**INFORME DE HITO DE CONTROL
N° 020-2026-OCI/0430-SCC**

**OBRA: “MEJORAMIENTO DE LOS SERVICIOS DE
EDUCACIÓN INICIAL DEL PRONOEI CAMINITO DE
QUISQUE DEL ANEXO DISTRITO DE COAYLLO -
PROVINCIA DE CAÑETE - DEPARTAMENTO DE LIMA”,
CON CUI N° 2482880**

**HITO DE CONTROL N° 2
CULMINACIÓN Y RECEPCIÓN DE SALDO DE OBRA**

Plano: Detalle de ventanas DV-01

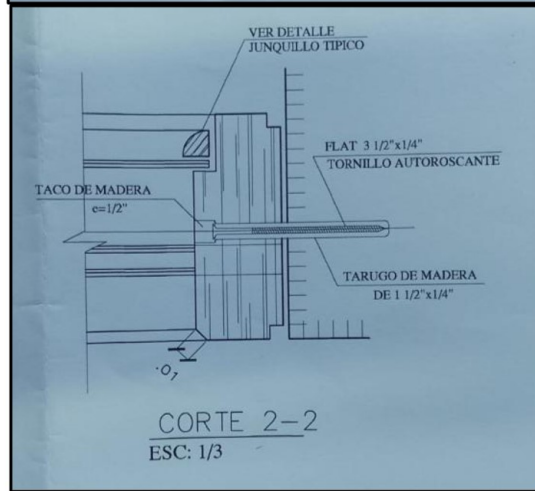
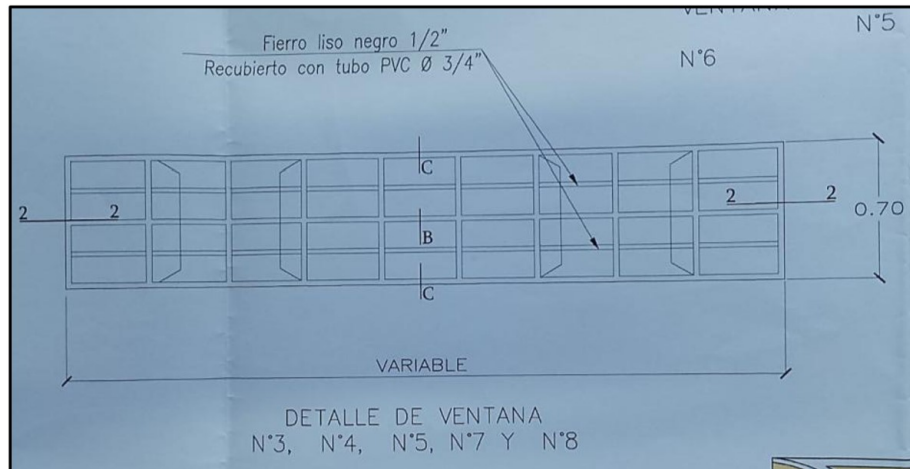
Se evidenció que la ventana n.º 2 del aula 1 no contaba con una adecuada fijación, verificándose que presentaba movimiento; asimismo, se evidenció la falta de pernos de fijación.

En particular, se identificaron deficiencias en el acabado de los elementos de madera; diferencias en la configuración de los paneles de las puertas y ventanas respecto de los diseños establecidos en los planos; la instalación de tres (3) bisagras en una puerta interior, pese a que la especificación técnica establece cuatro (4) bisagras por unidad de puerta; así como deficiencias en la fijación de la ventana n.° 2 del aula 1, debido a la falta de pernos de fijación y al movimiento que presentaba dicho elemento.

Por tanto, los trabajos de carpintería de madera y ventanas verificados durante la inspección física no se encontraban ejecutados, en determinados aspectos, conforme a las características, condiciones y cantidades previstas en las especificaciones técnicas y planos de replanteo de la obra, pese a haber sido considerados culminados al 100 % y comprendidos en la recepción de la obra.

Plano: Detalle de Puertas DP-01:

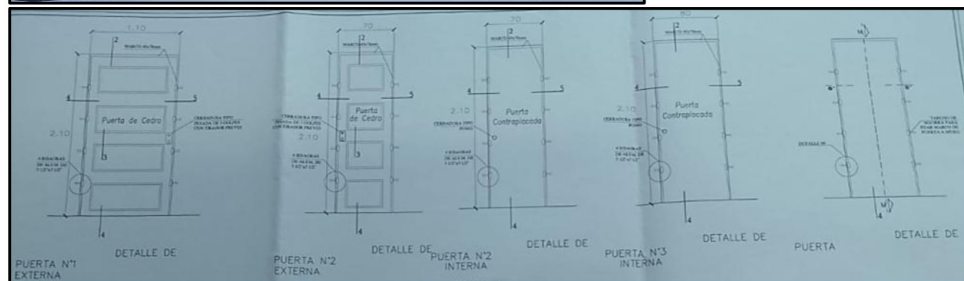
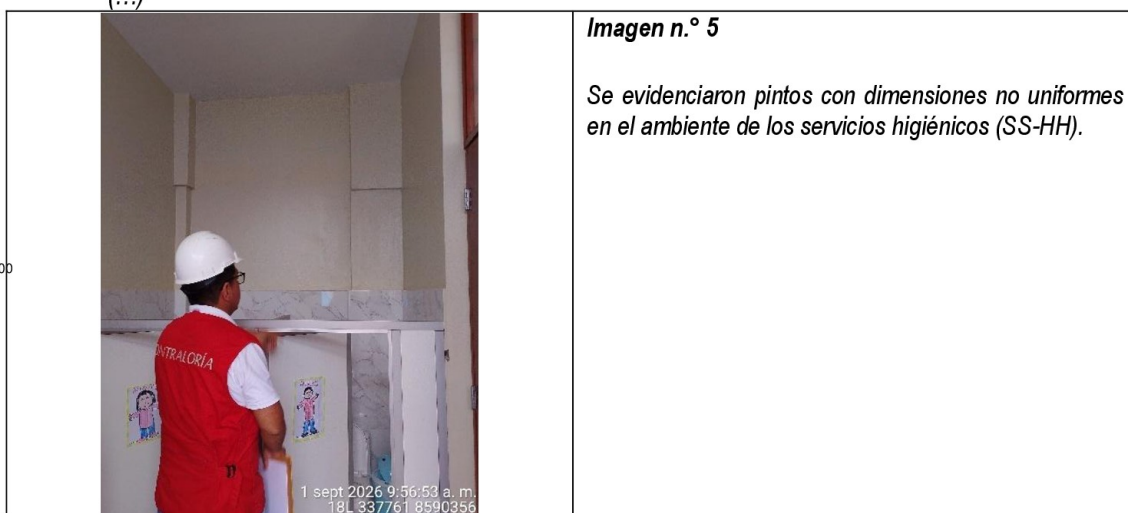
1 sept 2026 9:57:02 a. m. 18L 337743 8590354	<i>Se evidenció que la puerta interior contaba con tres (3) bisagras.</i>
---	--

1/9/2026 10:51 18L 337762 8590348  1/9/2026 10:52 18L 337753 8590348  1/9/2026 10:53 18L 337753 8590348	Imágenes n.ºs 58 al 60 <i>Se evidenció que el marco de la puerta presentaba falta de uniformidad respecto del marco de la ventana.</i> <i>Se evidenció que la ventana ubicada sobre la puerta de madera presentaba líneas verticales que no guardaban concordancia con el diseño establecido en los planos.</i> <i>Se evidenció una fisura en la parte superior de la puerta, ubicada en la viga.</i>
---	--

Son mecanismos que sirven para asegurar el cierre de puertas y se colocarán cuatro bisagras por unidad de puerta (…)

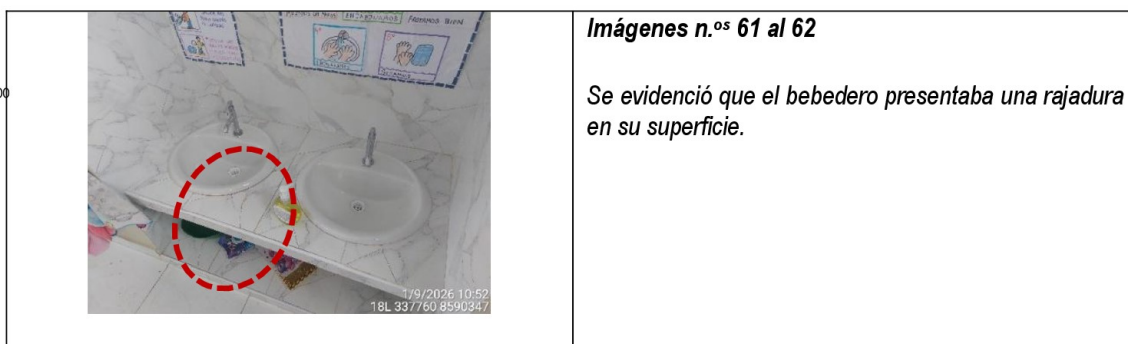
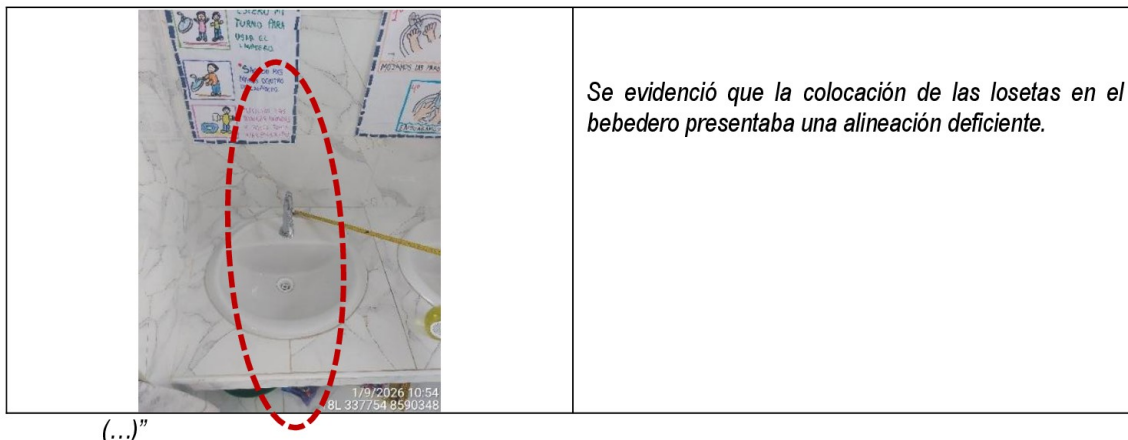
En particular, se evidenciaron dos (2) columnas con dimensiones no uniformes en el ambiente de los servicios higiénicos, una rajadura en la superficie del bebedero y una deficiente alineación en la colocación de las losetas del mismo, condiciones que evidencian deficiencias en la ejecución y acabado de dichos elementos.

Plano: Replanteo Final de Veredas RV-01:

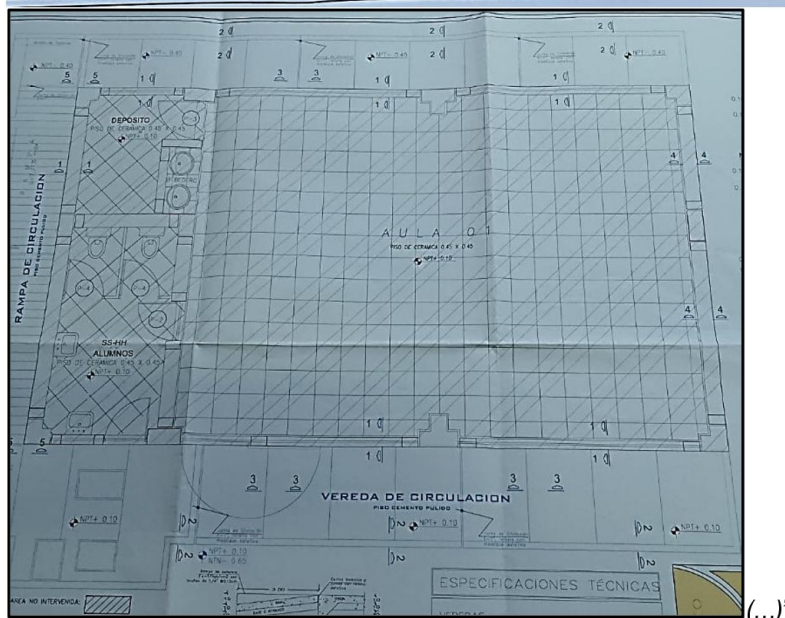
De lo expuesto, del contraste efectuado entre las condiciones verificadas durante la inspección física y las características, dimensiones, diseños y cantidades establecidos en los planos de replanteo de la obra, se advierte que, pese a que las partidas y metas correspondientes a la ejecución contractual y al Adicional de Obra n.º 01 fueron consignadas con un avance del 100 % en el Acta de Recepción de Obra de 8 de junio de 2026, se identificaron condiciones que evidencian deficiencias en determinados elementos ejecutados en los servicios higiénicos.

Por tanto, los elementos verificados en los servicios higiénicos no presentaban, en determinados aspectos, las condiciones de ejecución y acabado previstas en la documentación técnica de la obra, pese a haber sido considerados culminados al 100 % y comprendidos en la recepción de la obra.

Plano: Replanteo Final de Veredas RV-01:

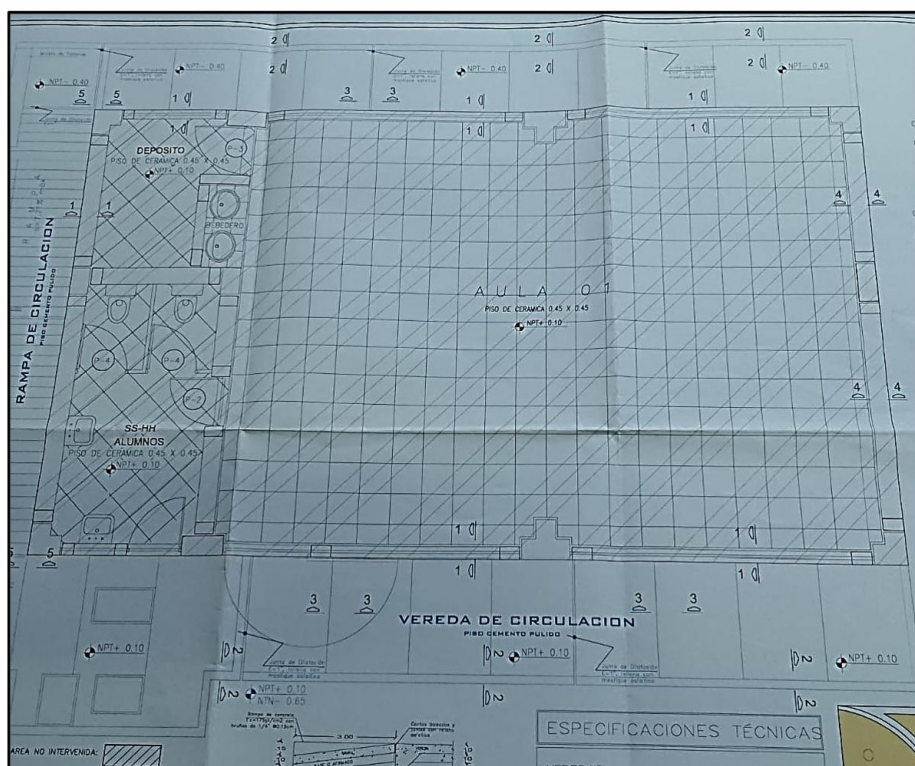
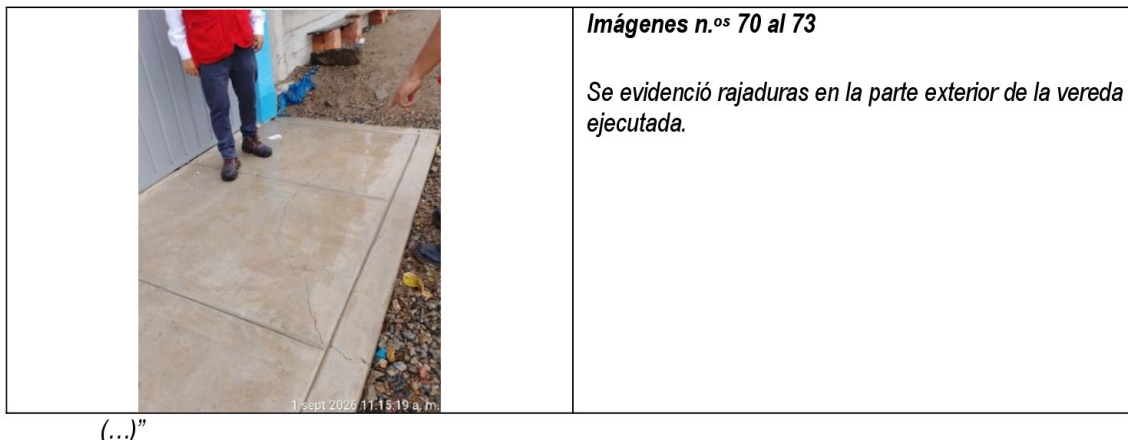
Se evidenció que existía una diferencia en el nivel de piso terminado entre la vereda y los ambientes de servicios higiénicos de alumnos y el aula 01.

De lo expuesto, del contraste efectuado entre la condición verificada durante la inspección física y los niveles de piso terminado establecidos en el Plano de Replanteo Final de Veredas RV-01, se advierte que existe una diferencia de nivel entre la vereda ejecutada y los ambientes de servicios higiénicos de alumnos y aula 01, conforme se verificó durante la visita de inspección.

En ese sentido, la diferencia de nivel verificada entre la vereda y los ambientes antes señalados evidencia una condición que no guarda correspondencia con los niveles previstos en la documentación técnica de la obra, pese a que las partidas y metas correspondientes a la ejecución contractual y al Adicional de Obra n.° 01 fueron consignadas con un avance del 100 % en el Acta de Recepción de Obra de 8 de junio de 2026.

Por tanto, la vereda ejecutada presenta una diferencia de nivel respecto de los pisos terminados de los SS.HH. de alumnos y del aula 01, condición que fue verificada físicamente pese a que los trabajos habían sido considerados culminados al 100 % y comprendidos en la recepción de la obra.

Plano: Cerco – Arquitectura CA-01:

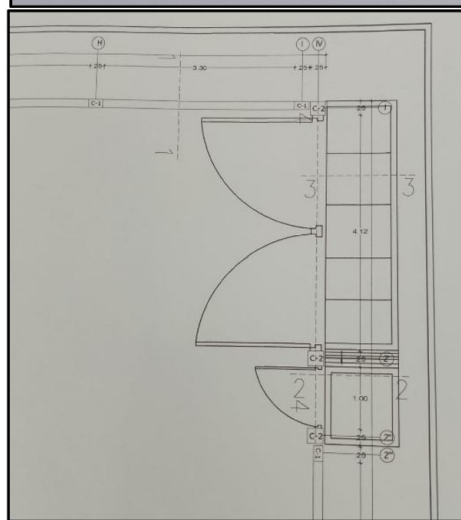
De lo expuesto, del contraste efectuado entre la condición verificada durante la inspección física y las características establecidas en el Plano de Replanteo Final Cerco – Arquitectura CA-01, se advierte que la vereda ejecutada en la parte exterior presenta rajaduras en su superficie, conforme se verificó durante la visita de inspección.

En ese sentido, las rajaduras verificadas en la superficie de la vereda evidencian una condición que no guarda correspondencia con las condiciones de acabado previstas en la documentación técnica de la obra, pese a que las partidas y metas correspondientes a la ejecución contractual y al Adicional de Obra n.º 01 fueron consignadas con un avance del 100 % en el Acta de Recepción de Obra de 8 de junio de 2026.

Por tanto, la vereda ejecutada en la parte exterior presenta rajaduras visibles en su superficie, condición que fue verificada físicamente pese a que los trabajos habían sido considerados culminados al 100 % y comprendidos en la recepción de la obra.

Imágenes n.ºs 6 al 9

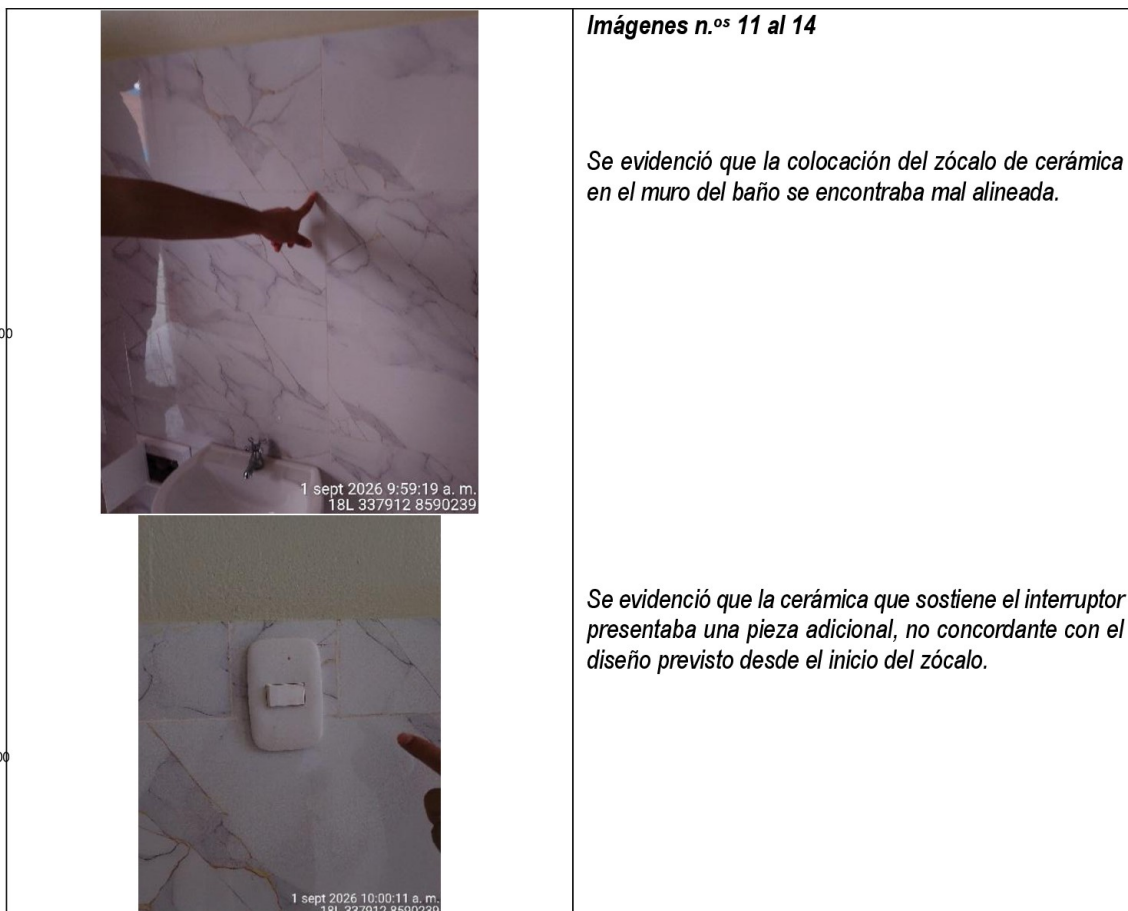
Se evidenció la existencia de dos separadores de baño de aluminio, de 1.36 m de altura, cuyo pestillo de cierre se encontraba instalado sobre una pieza de madera utilizada como soporte.

Se evidenció que la colocación del zócalo de cerámica en el muro del baño se encontraba mal alineada.

Se evidenció que la cerámica que sostiene el interruptor presentaba una pieza adicional, no concordante con el diseño previsto desde el inicio del zócalo.

En ese sentido, se advierte que, pese a encontrarse la obra recepcionada, los acabados ejecutados presentan deficiencias de alineamiento, continuidad y terminación, debido a la insuficiente definición de sus características en los planos de replanteo, afectando la calidad y uniformidad de los acabados arquitectónicos en el SS.HH.
